Referat fra befaring/henvendelse/møte

Henvendelse: Ønsker å rive Sefrak-registrert bolighus. Etter befaring er det utarbeidet skisser som skal gjennomgås på møte.

Gnr/bnr: 12/39

Adresse: Sevlandvegen 84

1:100 Fasade Nord og Vest

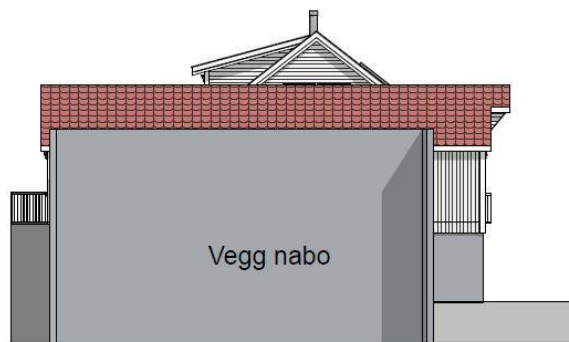
- Eier ønsker stående kledning, grå thermofuru (20x145) Kledningen er rett, dobbelfalset. Den gråner naturlig. Kommuneantikvar mener dette høres ut som en god idè.
- Alle vinduer og dører på sjøhuset bør ha en enkel omramming.
- Takteking: teglpanner anbefales
- Fransk balkong anbefales utført i tre med samme farge som kledning på bygget. Vi anbefaler at den plasseres i døråpning som en grind.
- Sjøhusdørene åpnes innover. For å kunne åpne disse mer enn 90 grader må de trekkes inn i veggen. Dette stemmer fint overens med tradisjonelt uttrykk på tilsvarende dører. Foring males i samme farge som dører på bygget.
- Vindu i gavl mot sjøen bør utformes enklere, kryss-sprosse som på skisse bør unngås.

- Forslag til utgangspunkt for vindusomramming vedlagt e-posten. Dette forslaget kan gjerne forenkles.
- Det er viktig at vinduene og ruteinndelingen får riktig format. Rutene skal ha høydeformat. Skissene viser at rutene har liggende format. Vinduene er tofagsvinduer med tre ruter i høyden i hvert fag. Vinduet til venstre for hoveddøren anbefales utført med kun tre ruter og ikke seks som foreslått på skisse. (Forutsatt at proporsjonene da stemmer)

- Kledning- liggende kledning av tre. Kledning bør ha et enkelt uttrykk. Kledningsvalg og vindusomramming på henge sammen. Valg av disse detaljene beskrives i søknad.

- Grunnmur skal støpes. Den bør males eller pusses. Det ble også diskutert muligheten for å kle denne med tre.
- Takutstikk bør etterligne dagens takutstikk i lengde og utførelse.

- Vindskiene avsluttes vinkelrett på bordet.
- Takrenner var tradisjonelt hvitmalt. Man kan bruke hvitmalt eller sinkutførelse. Rennene bør monteres med rennekrok med tange slik at man unngår for mye skvettbeslag.

- Taktekking: Teglpanner, utfordring med sterk vind.
- Vedlagt eksempel på utforming av dør til inspirasjon.
- Fransk balkong anbefales utført i tre med samme farge som kledning på bygget. Vi anbefaler at den plasseres i døråpning som en grind.
